改善箇所説明図（不具合事象）

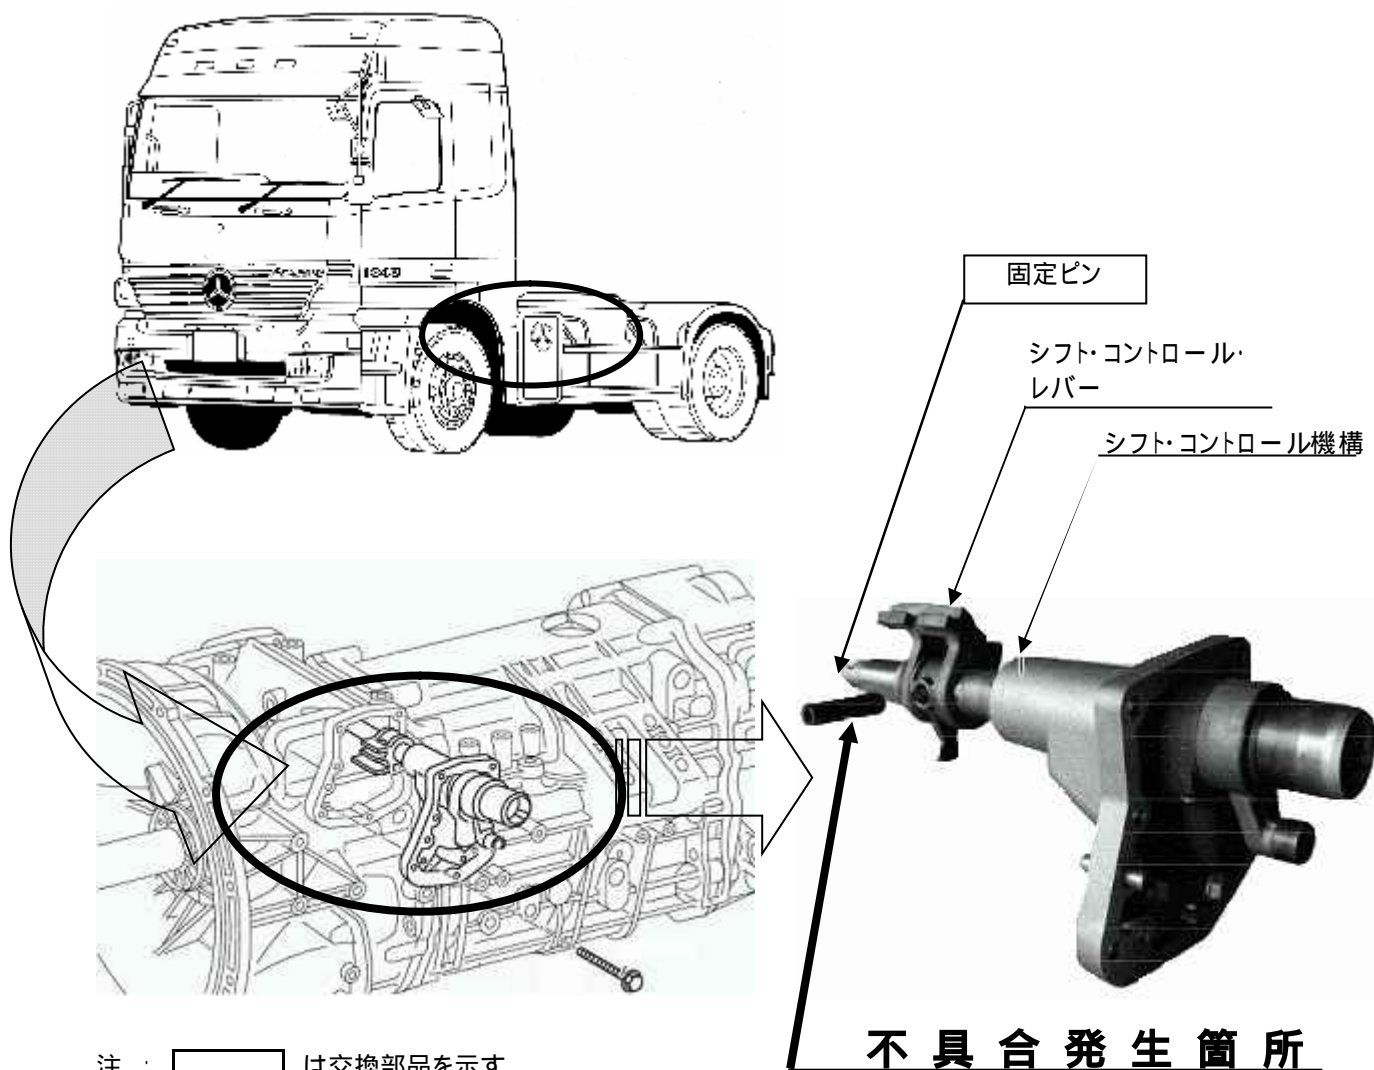
走行条件に応じ適切なギヤを選択するシフト・コントロール・レバーの固定ピンの強度が不足しているため、シフト操作繰り返しにより当該ピンに亀裂が生じることがある。そのため、そのままの状態で使用を続けると、当該ピンが折損し、シフト・コントロール・レバーが作動しなくなり、最悪の場合、ギヤが変速できず、走行不能となるおそれがある。

改善の内容
全車両、固定ピンを対策品と交換する。

識別： コントロール・ユニットの上面に黄色ペイントを塗布する。
